Estudo de Impacto de Vizinhança (EIV)

PARECER 009/2025 – CEIV
COMISSÃO PERMANENTE DE ANÁLISE DE ESTUDO DE IMPACTO DE VIZINHANÇA
(CEIV)

(X) Primeira Análise – Parecer nº 009/2025-CEIV – 04/04/2025

Projeto: KOCH TROPICALE

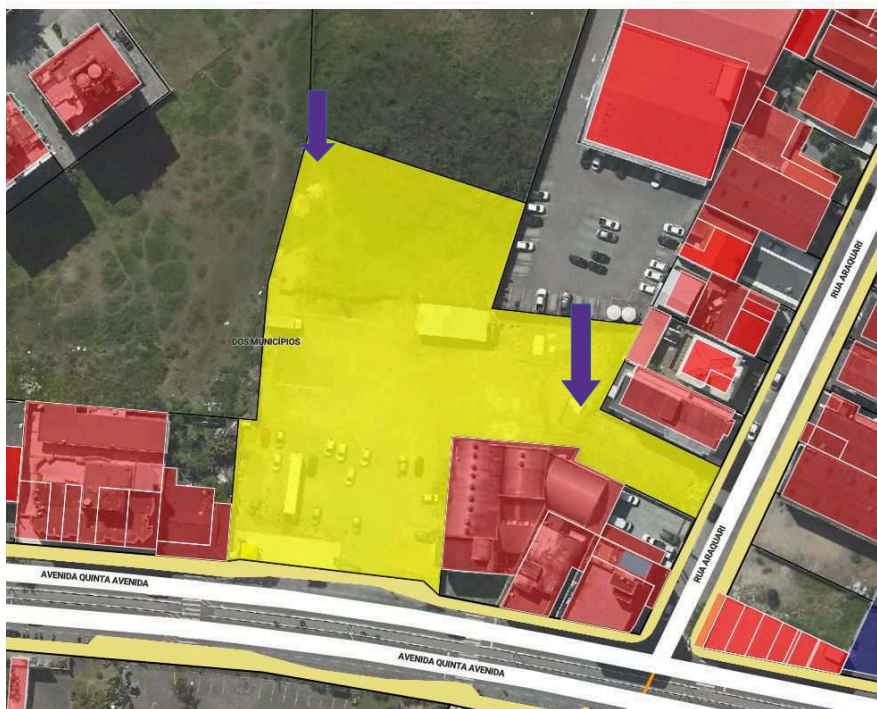
12.2.A. Realizar medições do nível de pressão sonora, próximo das 6 horas (da manhã) e das 22 horas, incluindo mais dois pontos no interior do terreno, conforme indicado abaixo:

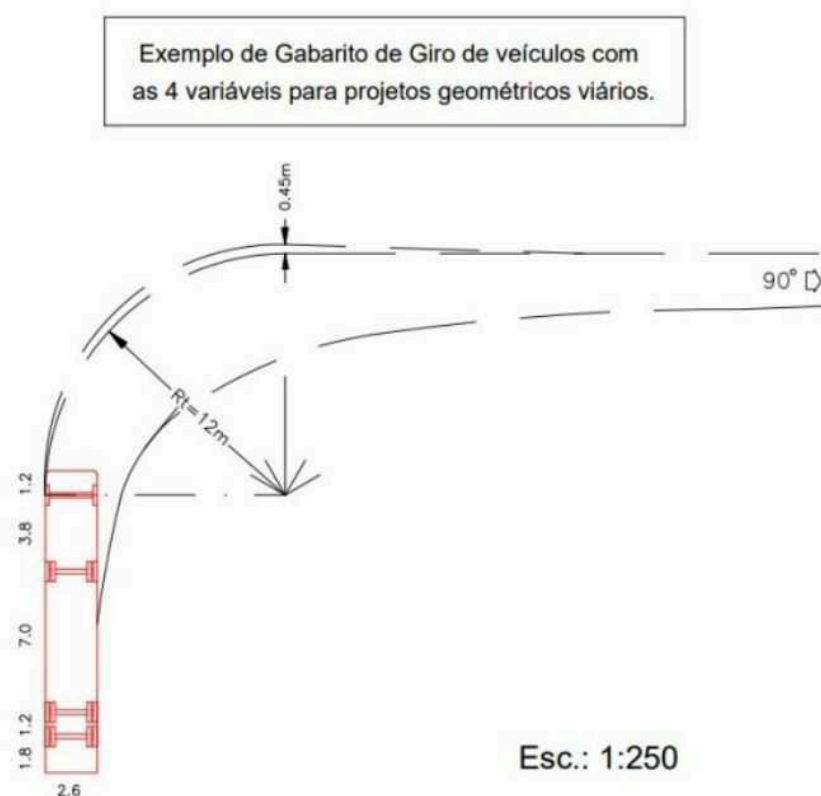
- a) Necessário incluir raios de curva/de giro das manobras dos acessos no canteiro de obras. Na demonstração dos raios de giro, com a apresentação das manobras externas (nas vias) e internas (canteiro), necessário incluir as 4 variáveis: **tipo de veículo (com o seu comprimento), raio de giro, ângulo de curva e escala.** OBS 1: as 4 variáveis deverão ser expressas de forma técnica, conforme normas CONTRAN/DEINFRA, para a tipologia do veículo nos acessos de entrada e saída dos caminhões, indicando as interferências nas vias, em cada etapa da obra. Segue modelo básico dos arquivos da CEIV:

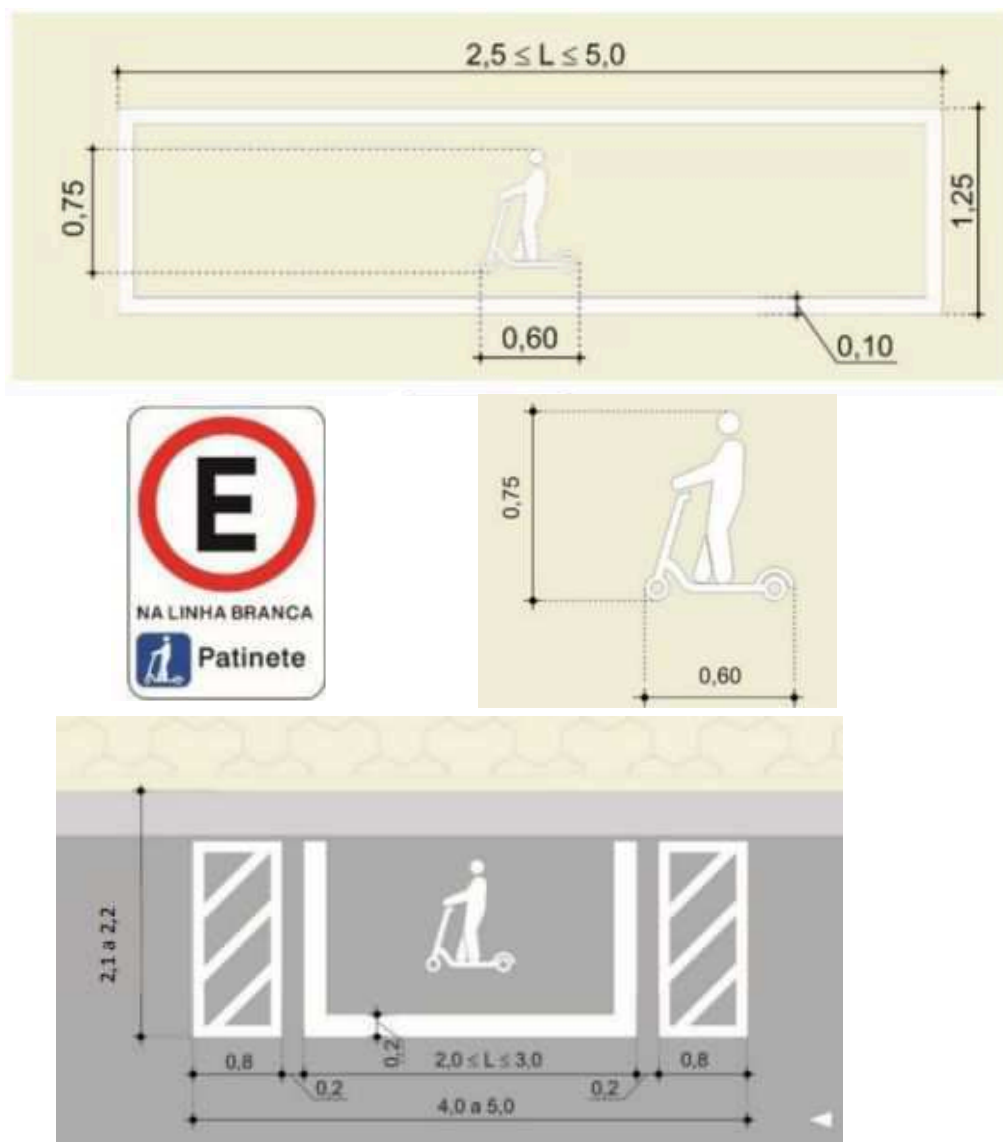
b) Recomenda-se, a inclusão, em área do estacionamento, de uma estação/espço destinado ao estacionamento dos equipamentos autopropelidos (patinetes), para incentivo a micromobilidade e para atendimento a demanda comercial. Incluir como medida mitigadora para o impacto "Desordenamento do Estacionamento de Bicicletas e Patinetes". Segue modelo exemplificativo, da sinalização vertical e horizontal, utilizadas pelo município, nas vagas públicas das vias e logradouros públicos (modelo em calçadas/passeios e na pista):

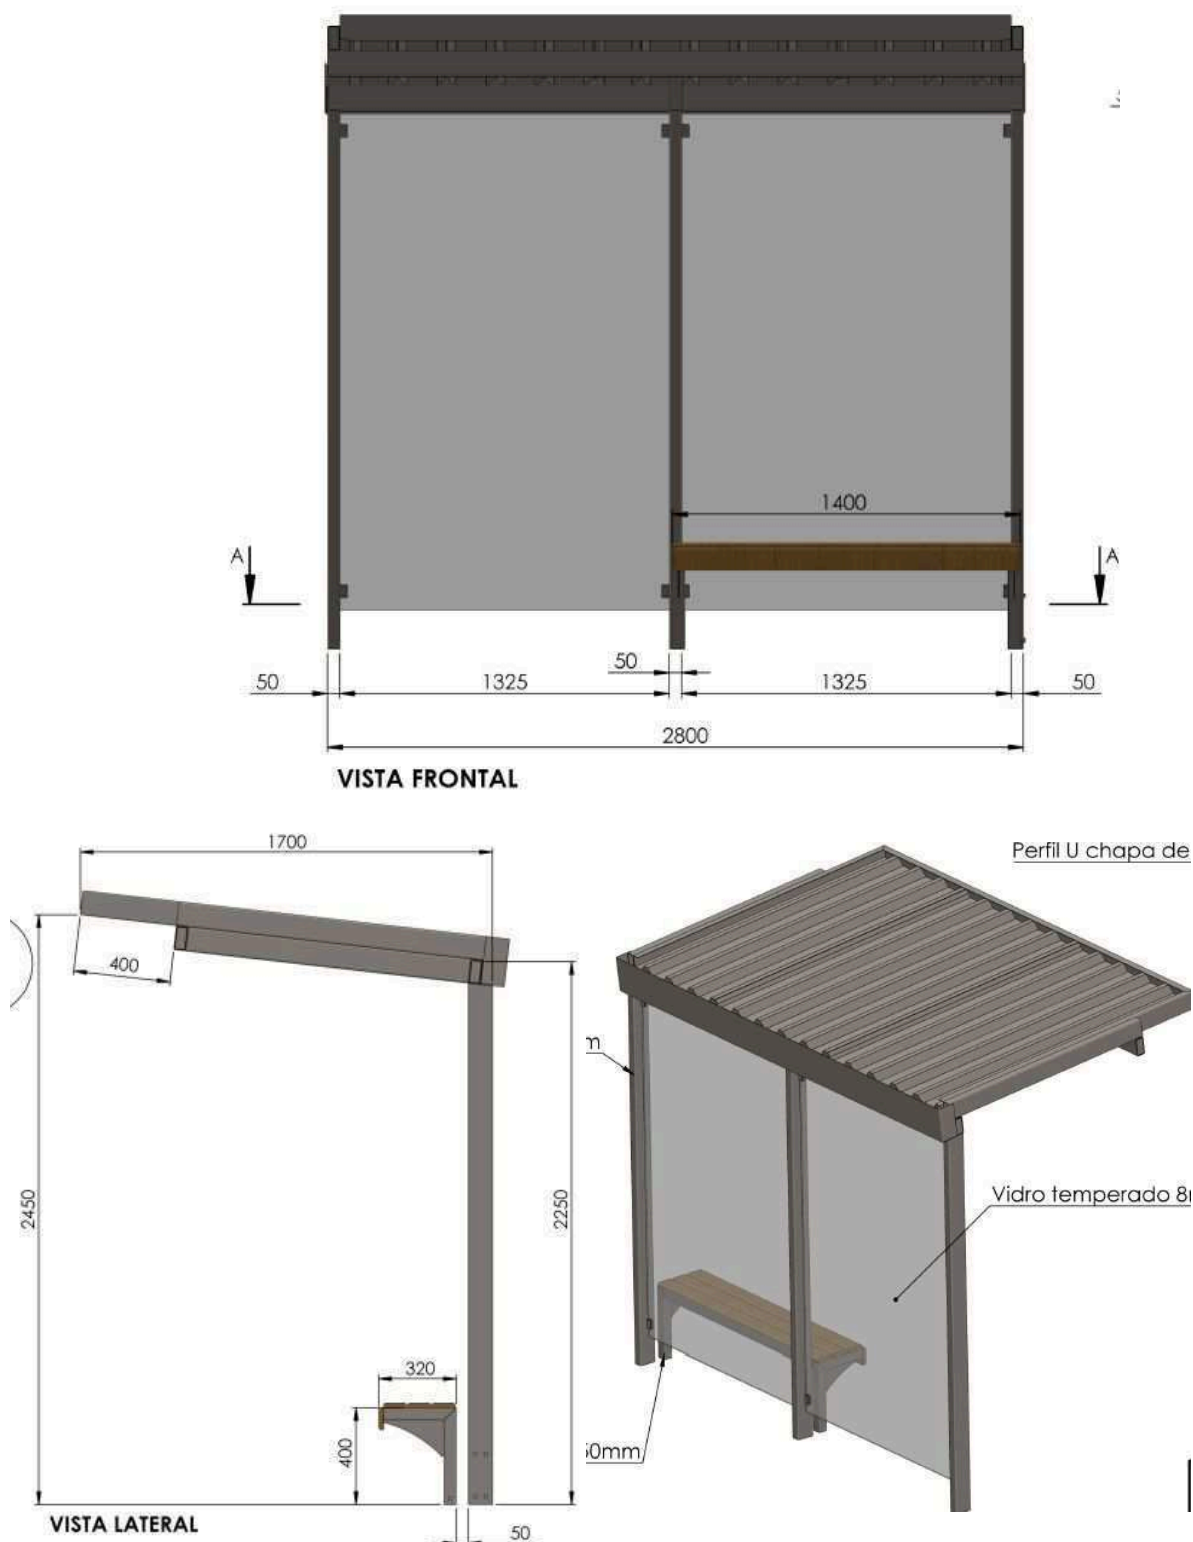
- Compatibilização do acesso veicular com a baía de parada do transporte coletivo (embarque e desembarque de passageiros), utilizando-a como faixa de aceleração, considerando a largura da baía de 2,5 m (trecho linear de 15,0 m da parada do ônibus), sincronizando as larguras dos tapers de entrada e de saída da baía;
- Manter, no mínimo, os 3,0 m de passeio em toda a testada, incluindo no trecho linear da baía, devendo ocorrer também a sincronização com os lotes lindeiros;
- Realocar o local do abrigo de ônibus, mantendo ele na testada, mas em local cuja largura do passeio seja maior. Segue imagens do possível abrigo para auxílio em relação as dimensões:
